SMĚRNICE KOMISE 2000/1/ES

kterou se přizpůsobuje technickému pokroku směrnice Rady 89/173/EHS týkající se určitých konstrukčních částí a vlastností kolových zemědělských a lesnických traktorů

„Obrázek 3

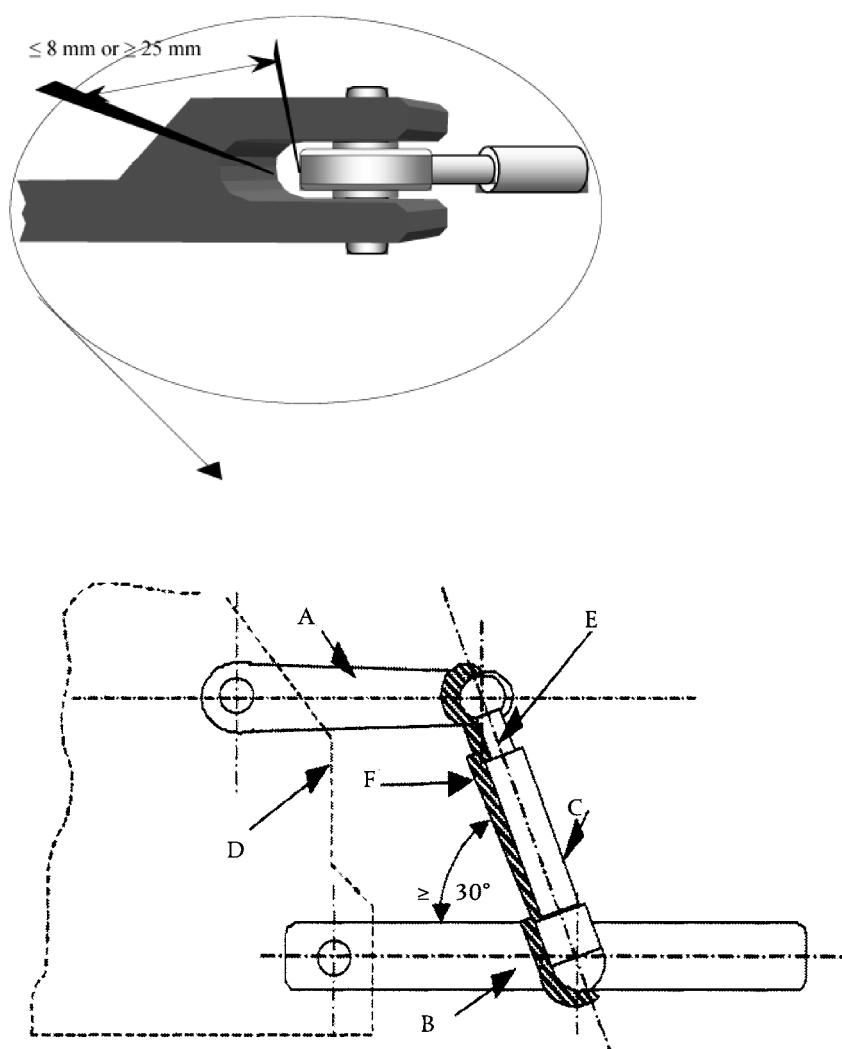
1. V bodě 2.3.2.7.1 se

- a) doplňuje nová věta, která zní: „V případě, že je spodní táhlo přímo ovládáno zdvihacím mechanismem, je vztážná rovina určena střední příčnou svislou rovinou těchto táhel.“;
- b) obrázek 3 nahrazuje tímto:

Obrázek 1a

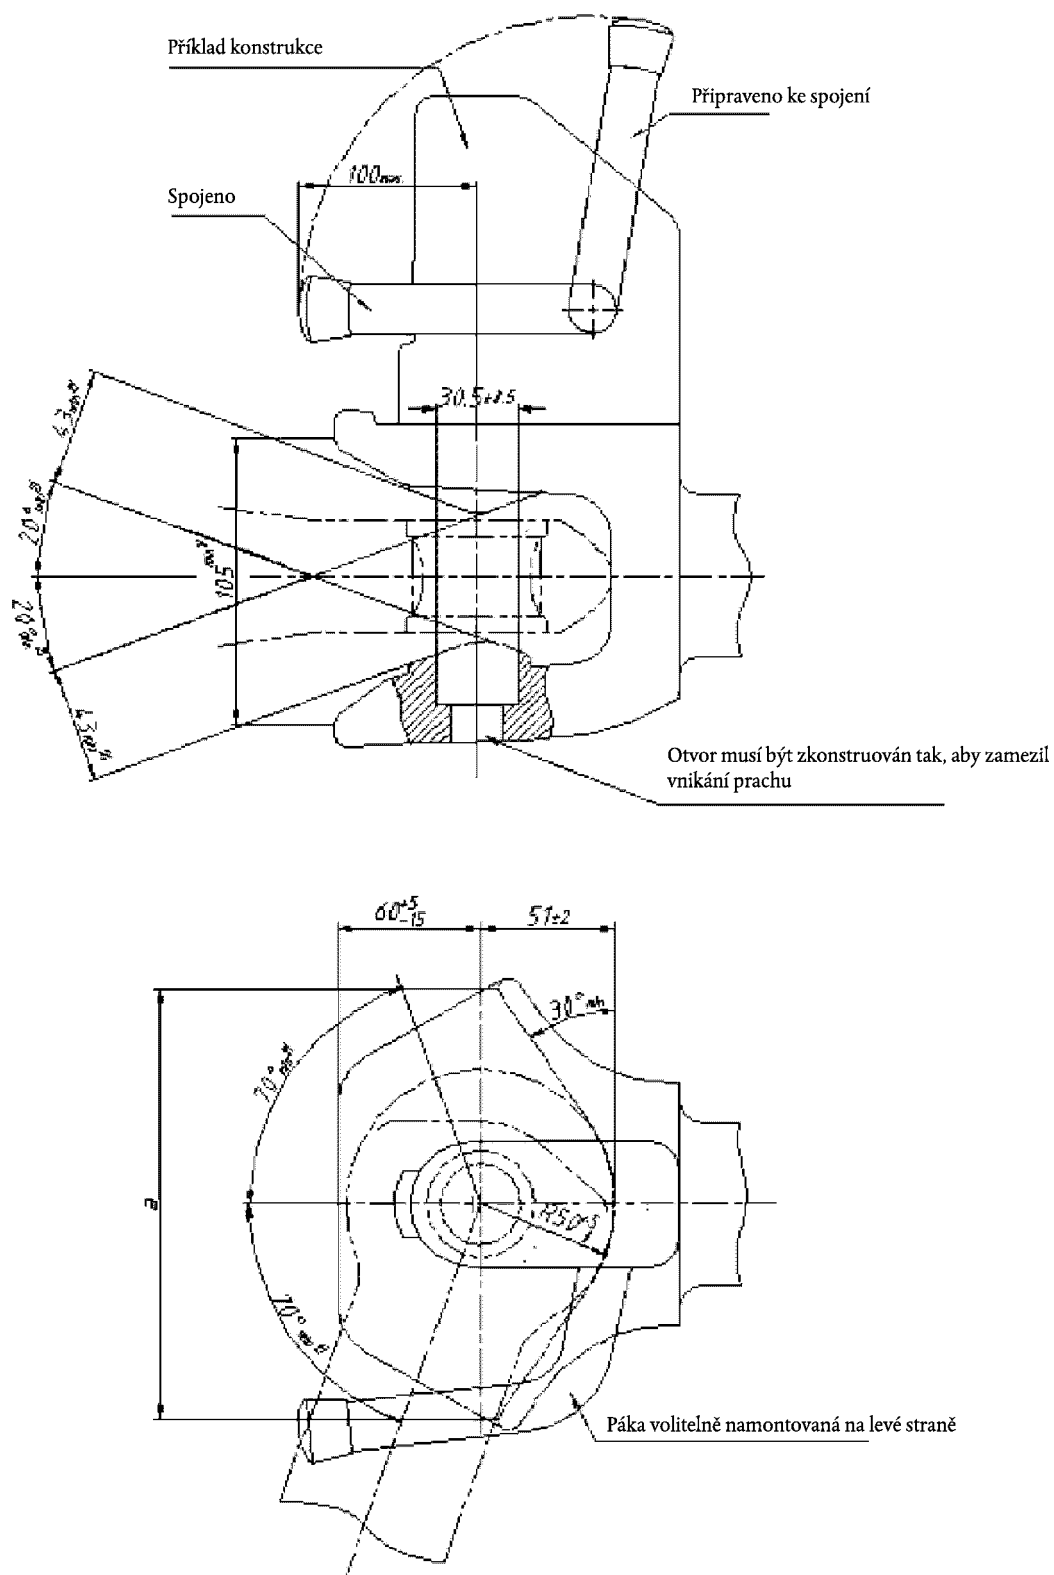
3. V dodatku 1 se obrázek 1 nahrazuje následujícími obrázky 1a, 1b a 1c:

Nesamočinné spojovací zařízení pro přívěs s válcovým blokovacím čepem
